**VYSVĚTLENÍ ZADÁVACÍ DOKUMENTACE**  
**Č. 5 ZE DNE 13. 8. 2024**

„Rekonstrukce letního koupaliště a krytého bazénu v Břeclavi II“, ev. č. VVZ: Z2024-033784

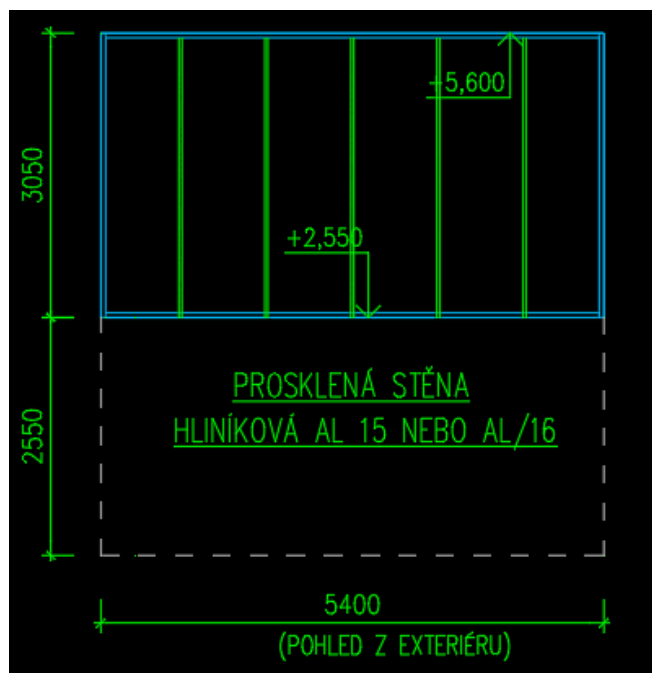
Ze seznamu podrobností není jasné uvažované kotvení a členění polykarbonátových panelů pol. AL/57 a AL/58. Prosíme o sdělení požadovaného řešení.

Tyto panely budou na spodní strany vynášeny ocelovými nosníky (do kterých budou zároveň kotveny), které budou kotveny z boku do ŽB sloupů či stěny. Zmíněná podpůrná konstrukce je ve výkazu výměr obsažena v pol. 547, SO0201.

Přesné provedení detailu horní nadpraží hliníkové prosklené stěny, ocelový vynášecí nosník, spodní část stěny z polykarbonátových panelů, bude provedeno po výběru finálního výrobku určitého dodavatele.

Členění – panely by měly být ukládány horizontálně, jak je naznačeno v seznamu podrobností.
